**Územný plán zóny HEINOLA – PIEŠŤANY – SEKCIA „I“ –
Zmeny a doplnky č. 2**

/ KONCEPCIA /

Apríl 2024

Územný plán zóny HEINOLA – PIEŠŤANY – SEKCIA „I“ – Zmeny a doplnky č. 2

KOORDINAČNÁ SITUÁCIA INŽ. SIETÍ

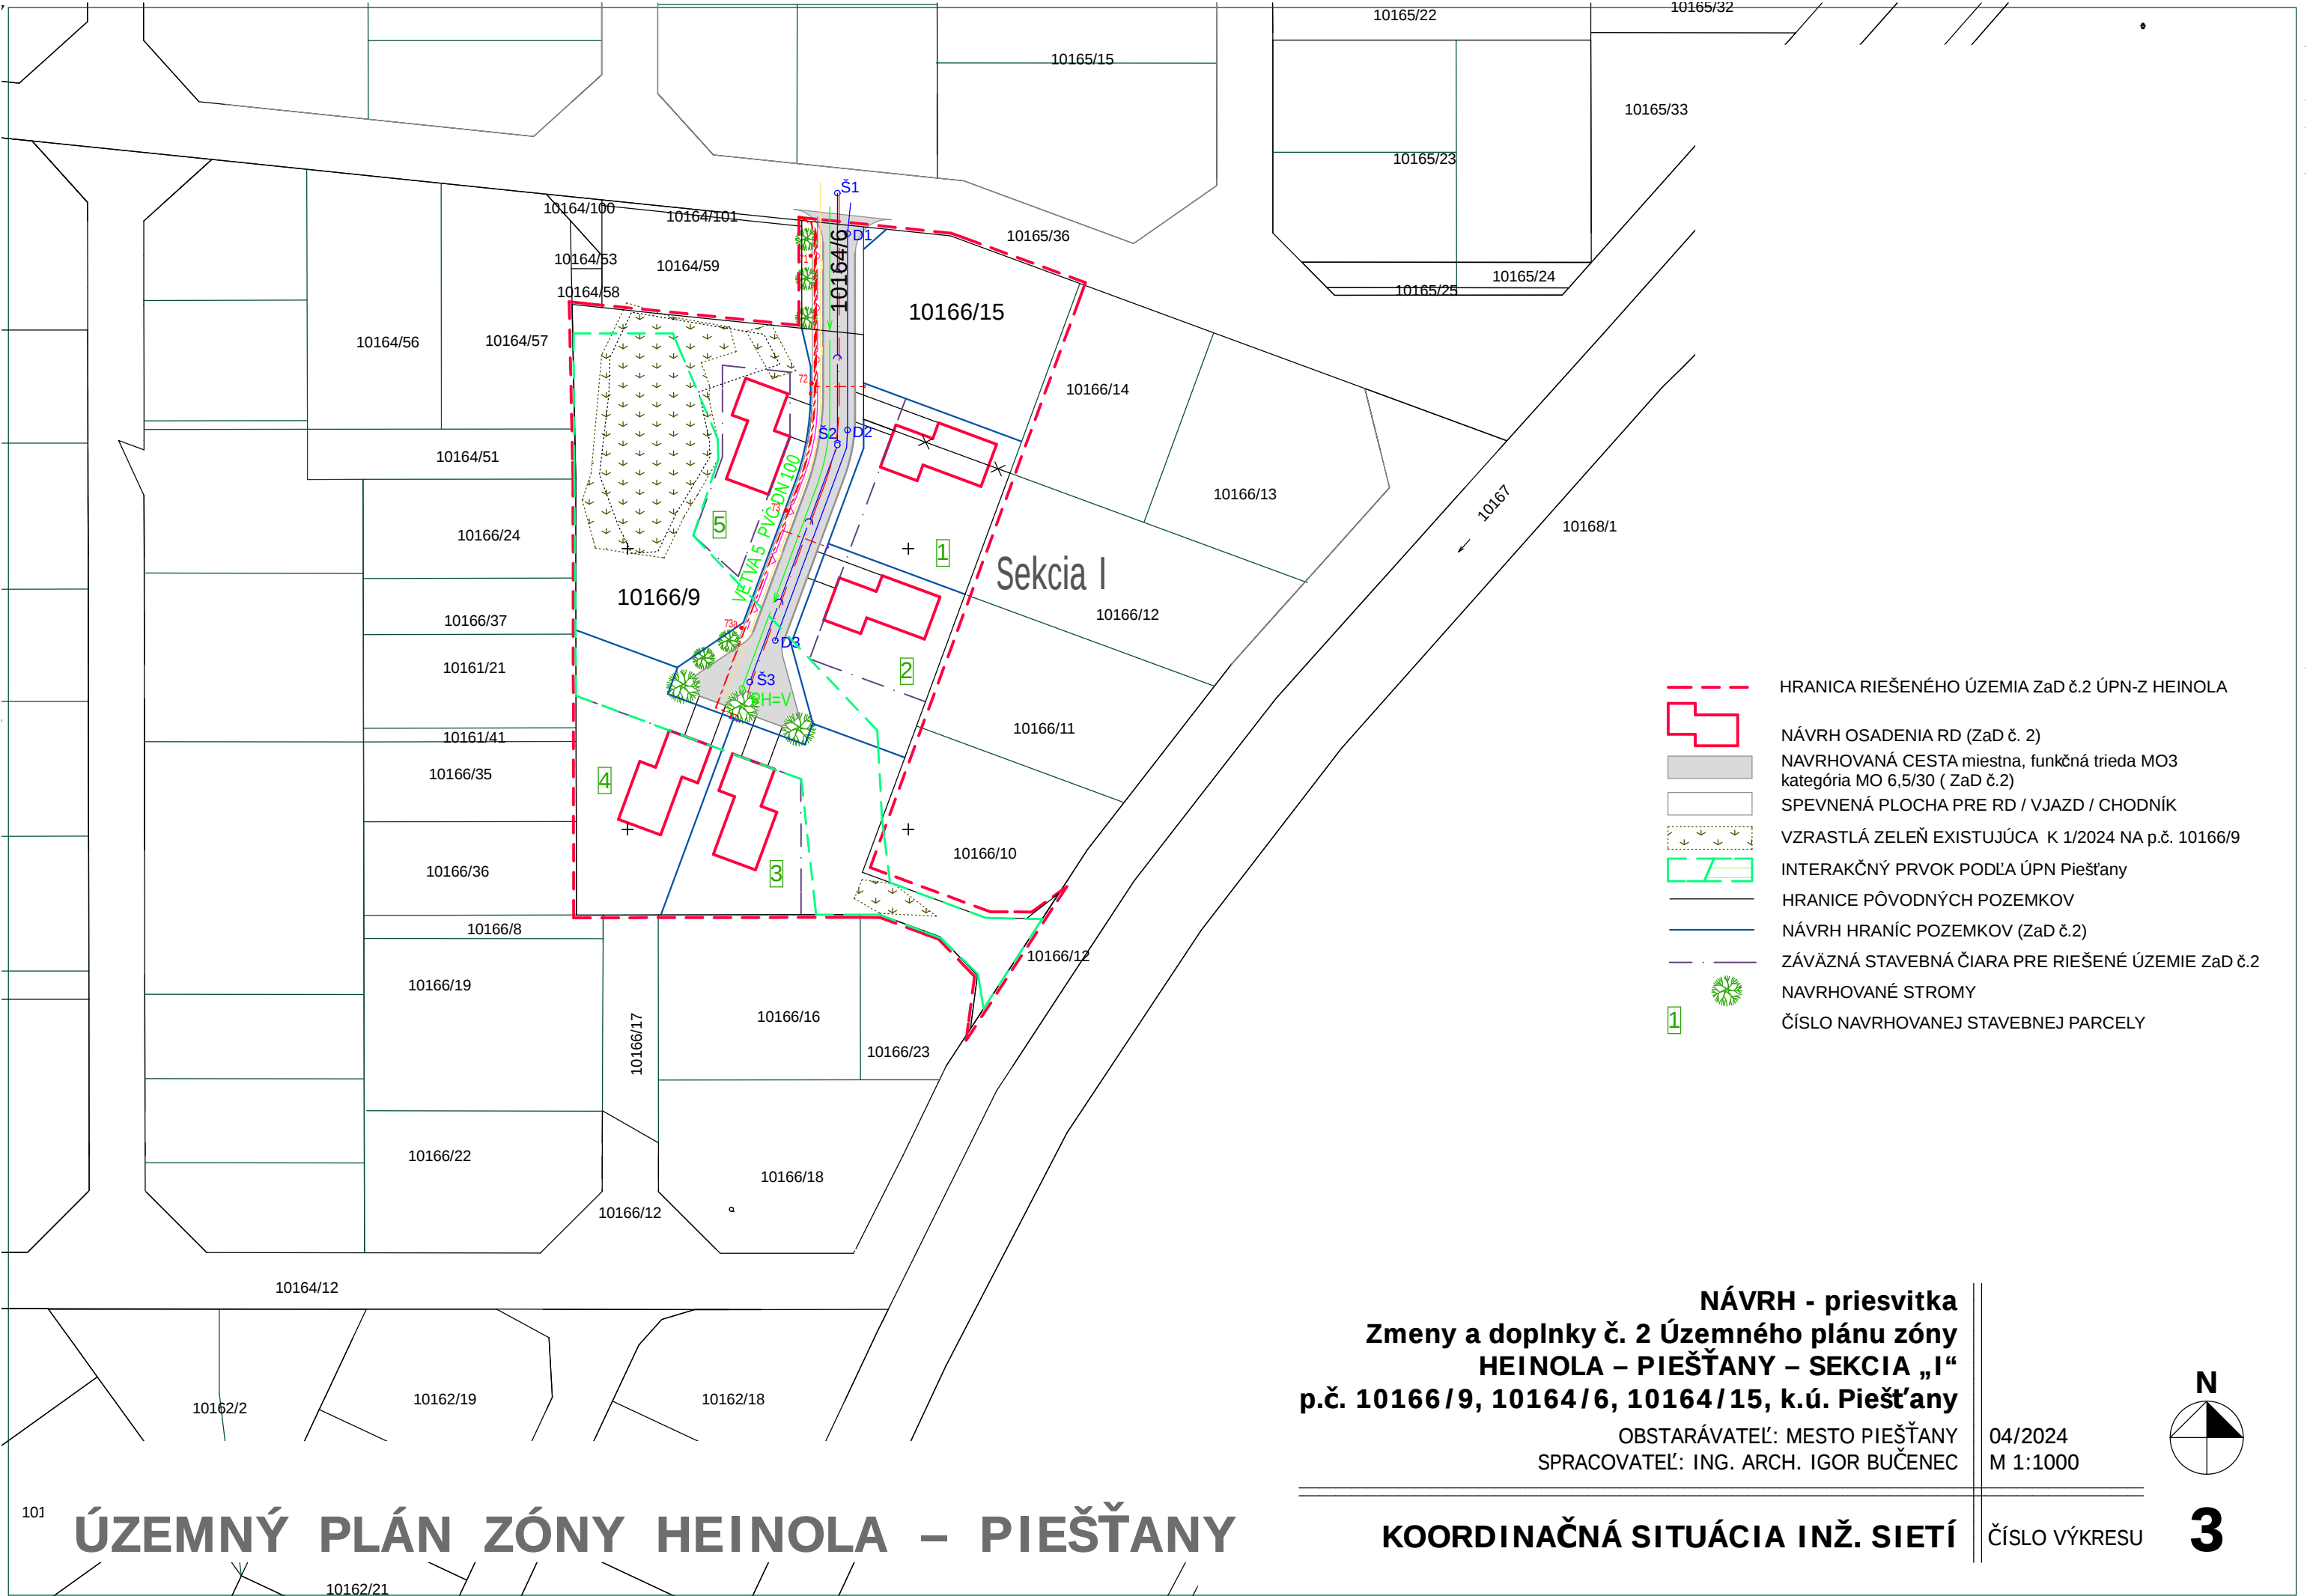
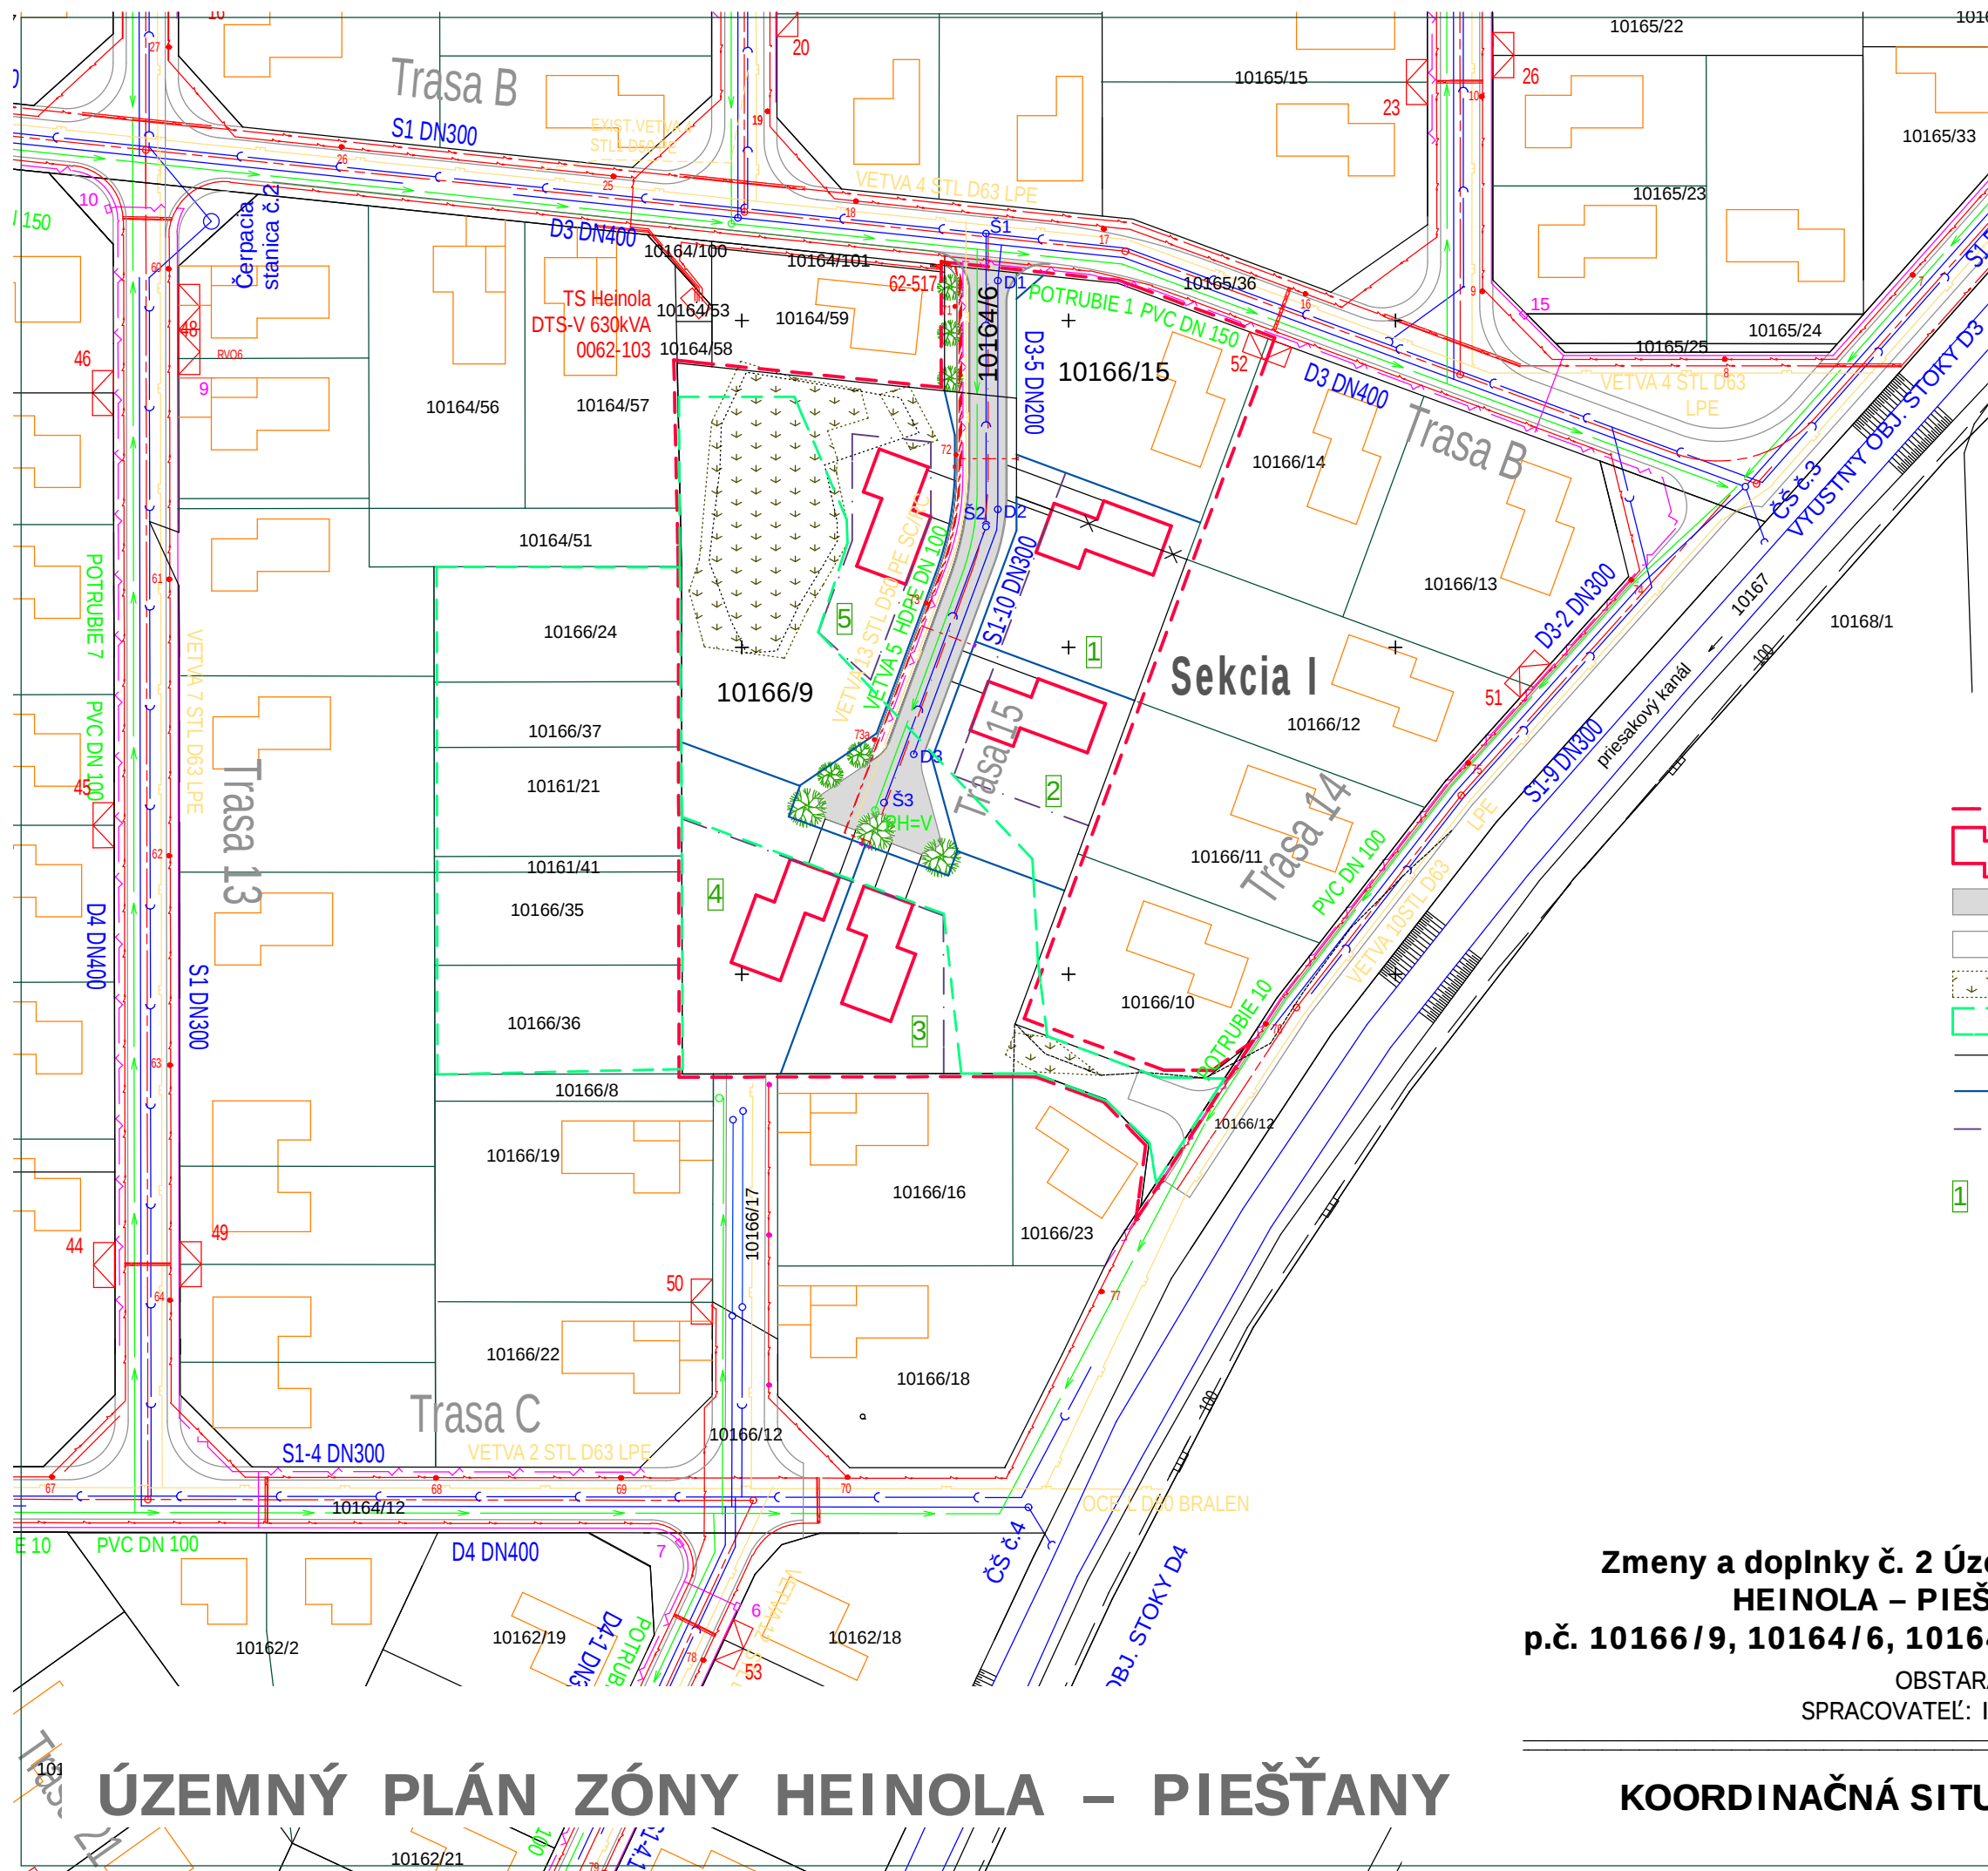
- HRANICA RIEŠENÉHO ÚZEMIA ZaD č.2 ÚPN-Z HEINOLA
- NÁVRH OSADENIA RD (ZaD č. 2)
- NAVRHOVANÁ CESTA miestna, funkčná trieda MO3 kategória MO 6,5/30 (ZaD č.2)
- SPEVNENÁ PLOCHA PRE RD / VJAZD / CHODNÍK
- VZRASTLÁ ZELEŇ EXISTUJÚCA K 1/2024 NA p.č. 10166/9
- INTERAKČNÝ PRVOK PODĽA ÚPN Piešťany
- HRANICE PÔVODNÝCH POZEMKOV
- NÁVRH HRANÍC POZEMKOV (ZaD č.2)
- ZÁVÄZNÁ STAVEBNÁ ČIARA PRE RIEŠENÉ ÚZEMIE ZaD č.2
- NAVRHOVANÉ STROMY
- ČÍSLO NAVRHOVANEJ STAVEBNEJ PARCELY
